## BPW ECO Drum pour fusée d'essieu MVBFAST 10010 avec frein SN 4218 Un avantage décisif pour vous en matière de transport

À partir de juillet 2008, les fusées d'essieu MVBFAST 10010 avec frein SN 4218 bénéficieront en équipement d'origine de la technologie perfectionnée du frein à tambour ECO Drum (pour en savoir plus, voir aussi BPW-NEWS TB 7142709d).

## Équipement d'origine pour fusée d'essieu MVBFSST 10010 à partir de juillet 2008

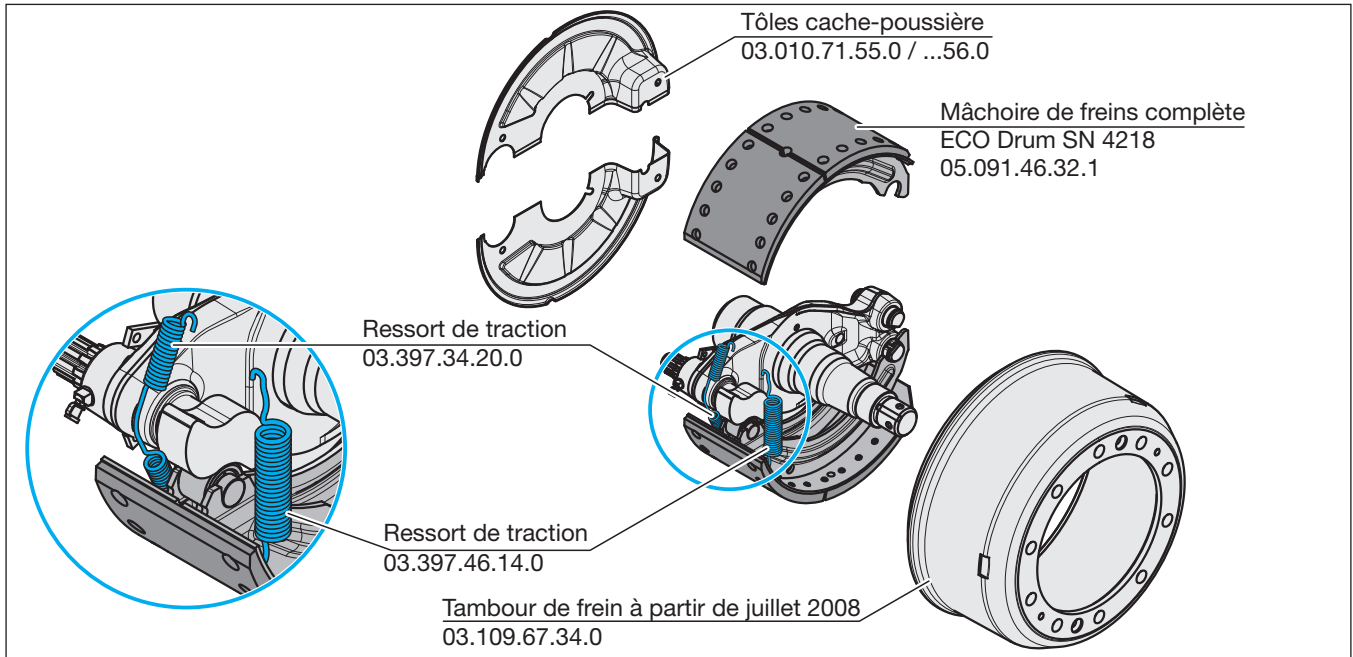
Positionnement du ressort de traction monobloc 03.397.34.20.0 sur le profil extérieur du support de freins

## Pièce de remplacement pour la fusée d'essieu MVBFSST 10010 jusque juin 2008

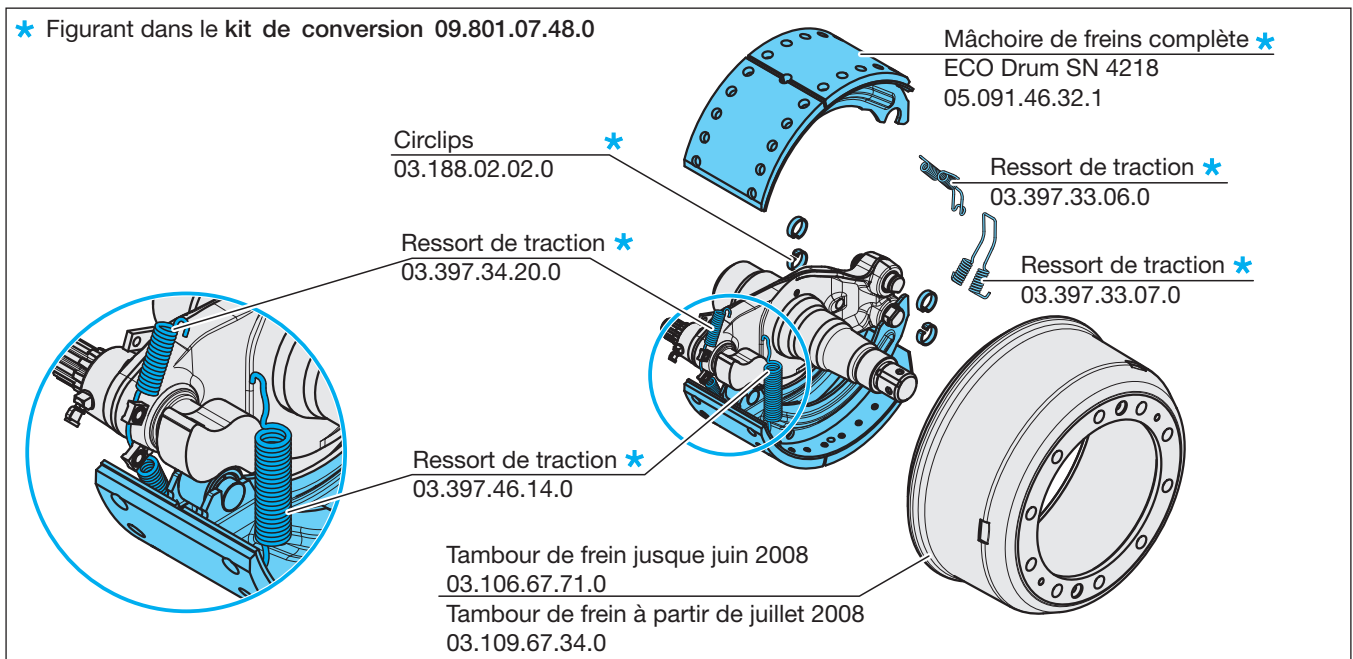
Les modèles de corps d'essieu exécutés jusqu'à présent (construction jusque juin 2008) seront équipés, en cas de maintenance, de mâchoires de frein ECO Drum SN 4218 et des nouveaux ressorts de traction 03.397.34.20.0 et 03.397.46.14.0. La conversion n'exige pas de tracer une rainure dans le support de frein puisque la partie centrale des ressorts de traction 03.397.34.20.0 repose sur le profil des écrous à souder et donc ainsi fixée.

En cas de maintenance, équiper les exécutions de fusées d'essieux fabriquées jusqu'en juin 2008 inclus, avec le kit de conversion 09.801.07.48.0 (nouvelle mâchoire de frein, nouveaux circlips et ressorts de traction). Le tambour de frein 03.106.67.71.0 est interchangeable avec le tambour de frein 03.109.67.34.0.

À chaque changement de garniture de frein, employer des ressorts de traction et des circlips neufs !
